原子力規制における検査制度の見直しに伴う 原子炉施設保安規定認可申請について (コメント回答)

令和2年7月28日
電源開発株式会社

1. 審査会合における指摘事項

2. 指摘事項 1 への回答 (1 / 4)

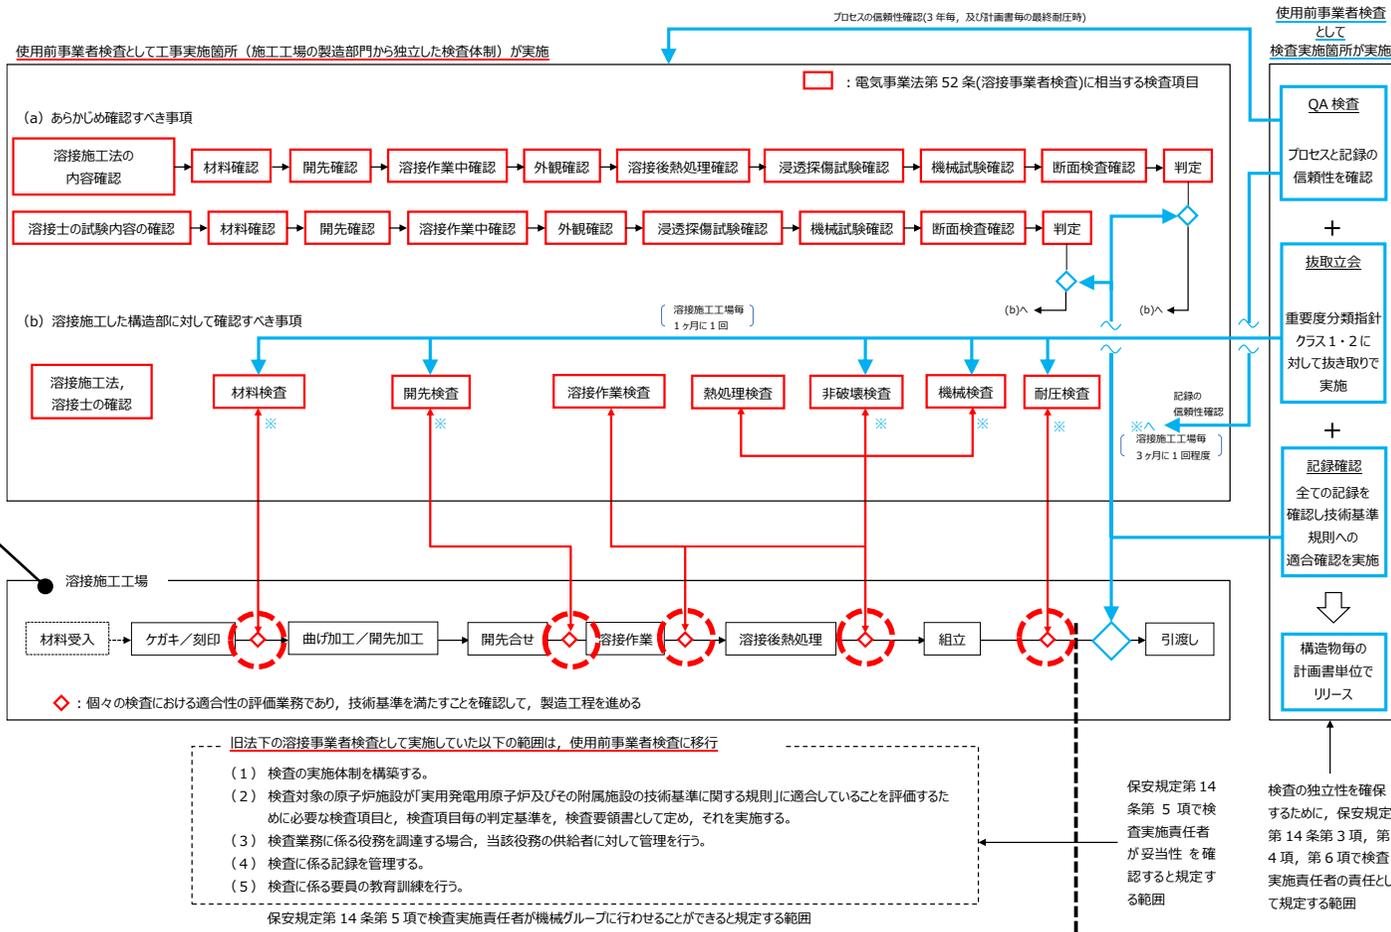
使用前事業者検査として実施する溶接検査に関し、個別検査（材料検査、開先検査、溶接作業検査、非破壊検査及び耐圧検査）において、現状の体制では作業実施者が次の工程に進めるためのリリース判断を行っているため、検査の独立性が確認できないことから、先行運転炉との差異を踏まえた上で、検査の独立性及び体制を説明すること。

- 溶接施工工場の◇では、工事実施箇所が検査項目ごとの適合性の評価業務を行い、技術基準規則を満たすことを確認して、製造工程を進める。
- 検査項目ごとの全ての検査が終了後、検査実施箇所が記録確認により技術基準規則への適合を判定して、◇で検査のリリースを行う。

② 使用前事業者検査(溶接)の検査フロー図の見直し

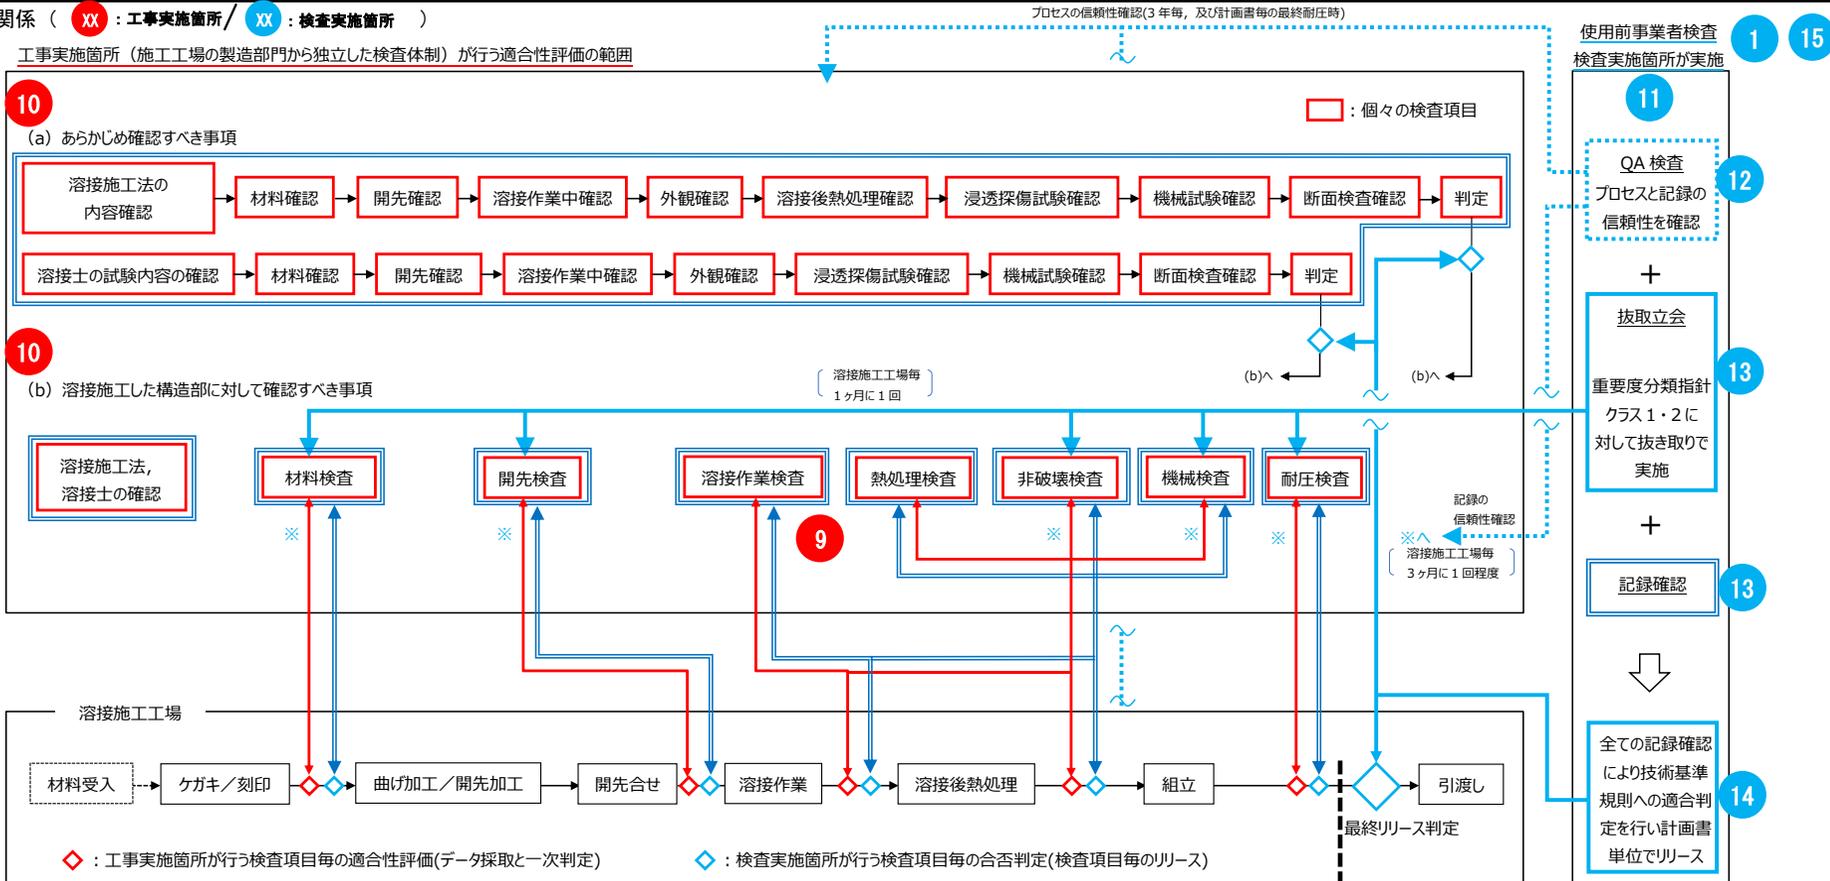
使用前事業者検査として実施する溶接検査に関し、個別検査（材料検査、開先検査、溶接作業検査、非破壊検査及び耐圧検査）において、現状の体制では作業実施者が次の工程に進めるためのリリース判断を行っているため、検査の独立性が確認できないことから、先行運転炉との差異を踏まえた上で、検査の独立性及び体制を説明すること。

- 前頁のとおり体制を見直すことにより、検査フロー図を下図のとおり変更する。

- (1) 溶接施工工場における主要な耐圧部の溶接部の検査に係るプロセスの適切性の確認及び監視。 2 ~ 7
- (2) 検査対象の原子炉施設が「実用発電用原子炉及びその附属施設の技術基準に関する規則」に適合していることを評価するために必要な検査項目と、検査項目ごとの判定基準を定めた適合性評価要領書の策定。 8
- (3) 検査項目ごとの適合性評価の実施。 9 10

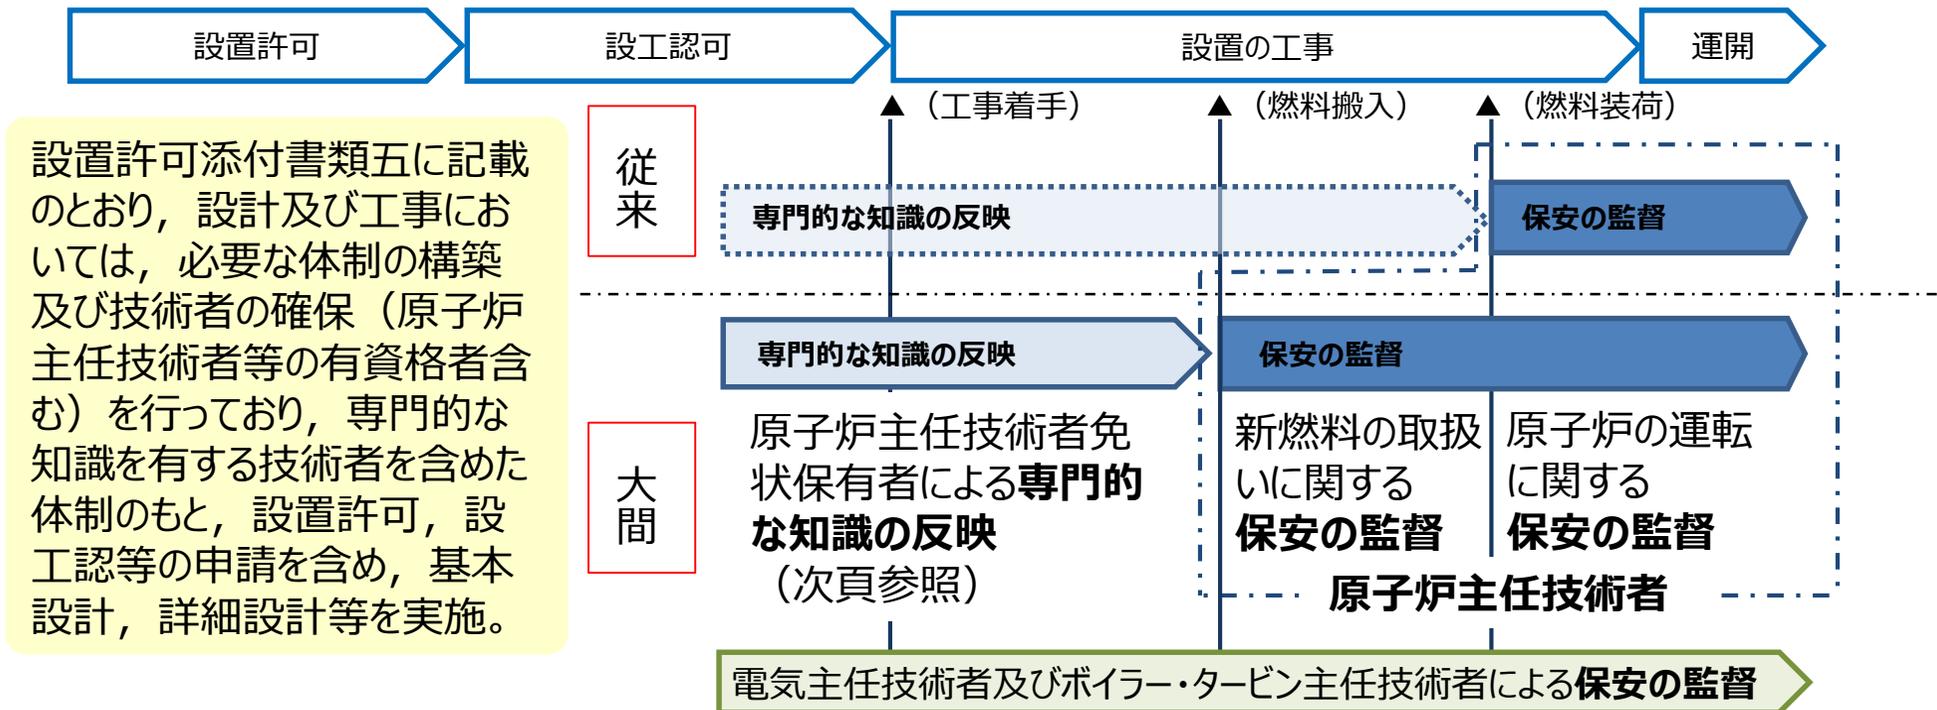
運転段階の原子炉では、保安委員会等に原子炉主任技術者も参画し、設置許可や設工認等の申請を出すことになっているが、建設段階の原子炉においては、その役割を電気主任技術者等に行わせるとしており、原子炉主任技術者を関与させる必要がないのか説明すること。

原子炉主任技術者免状を有する者を、原子炉施設保安委員会の委員として参画させる。

- 原子炉等規制法第 4 3 条の 3 の 2 6 (発電用原子炉主任技術者) では、**原子炉の運転に関する保安の監督を目的**として選任することを規定。
- また、**実用炉規則第 9 5 条**では、**実務経験 3 年**を選任要件として規定。
- 当該法要求を受けて、従前より、**燃料装荷前**までに原子炉主任技術者を選任しており、**設置の工事 (燃料搬入前)** 段階においては選任していない。
